COLOR 3688-2RC/COLOR 1250-2RC (PAL/OST)

PCB001
TMO157

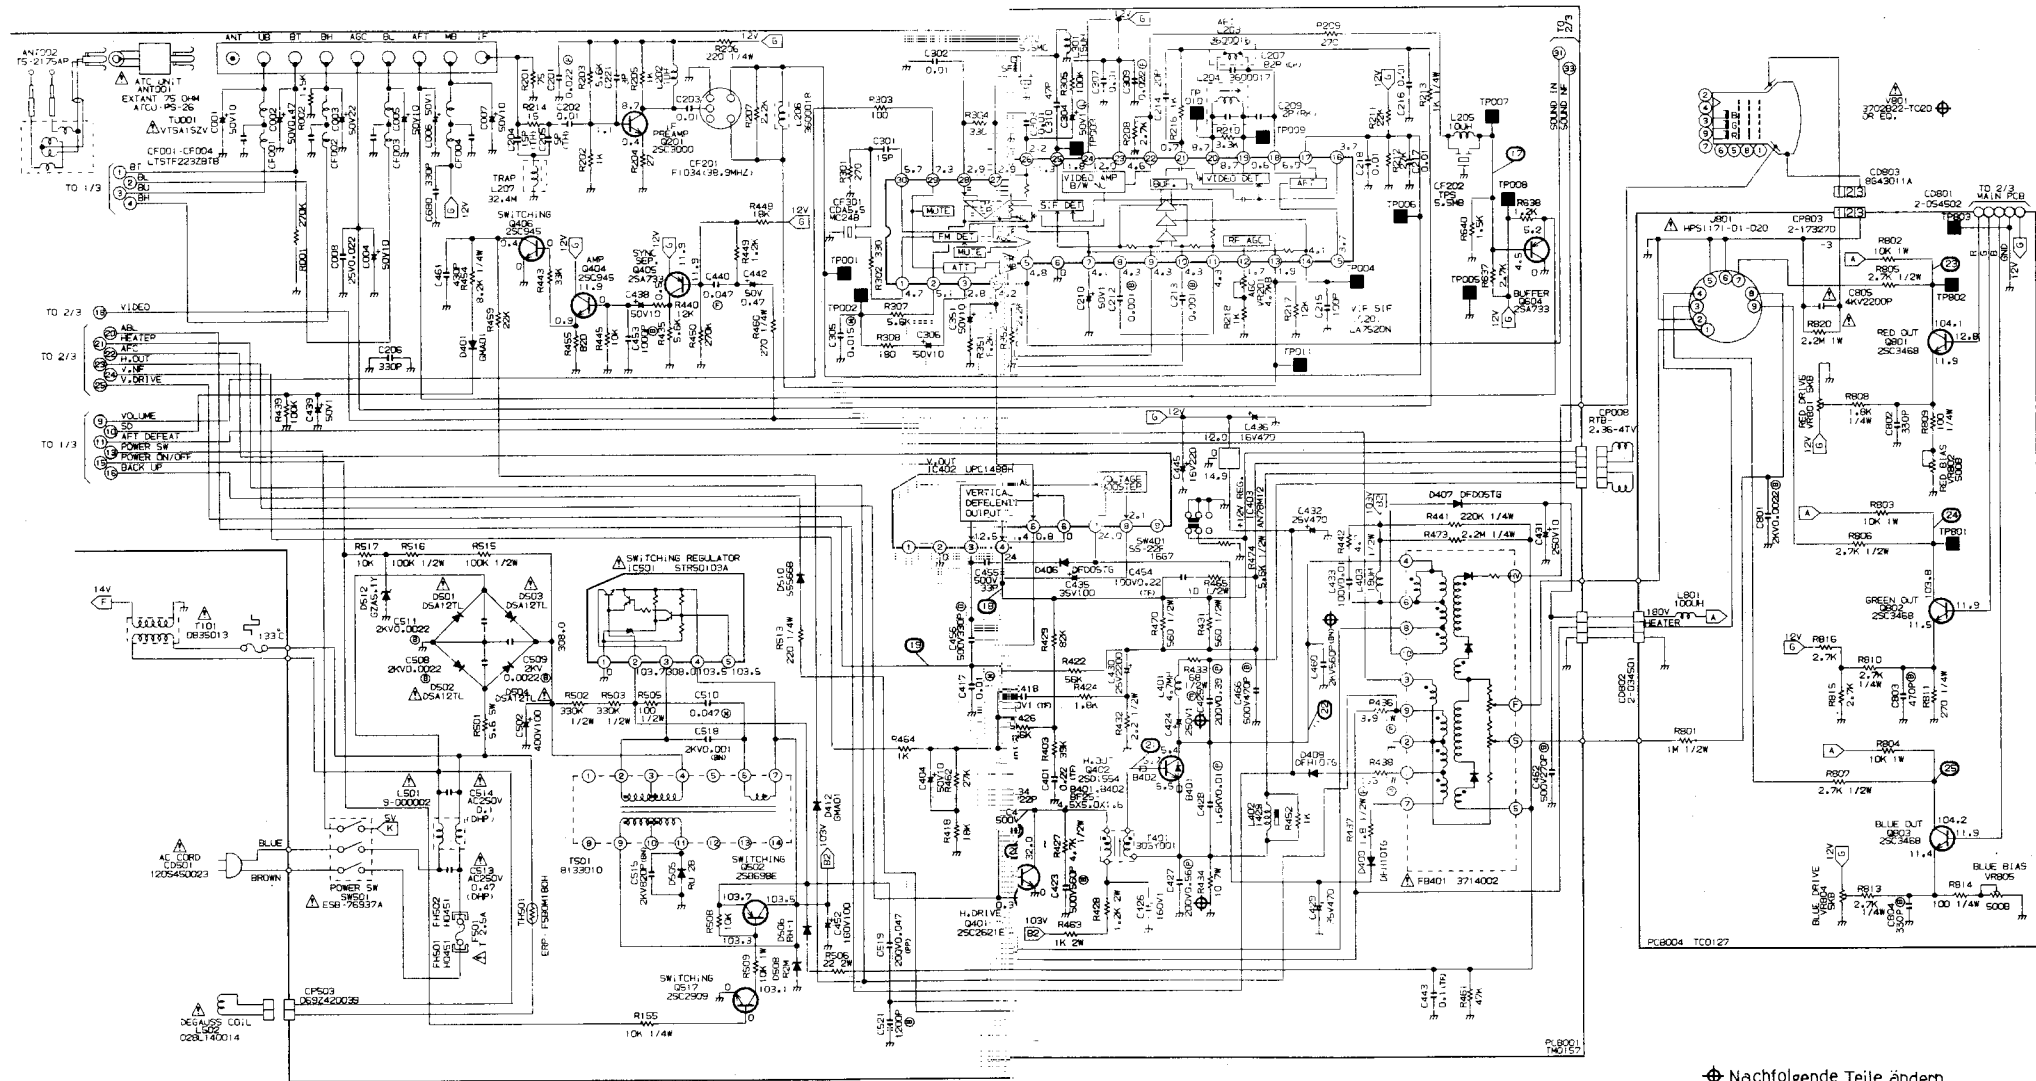
⊕ Nachfolgende Teile ändern
sich wie folgt.

V801	3702B22 - TC20	370LHB22 - TC11
R434	10 7W	15 7W
C425	0.39µF 200V (P)	0.62µF 200V (P)
C460	560P 2KV (BN)	180P 2KV (BN)
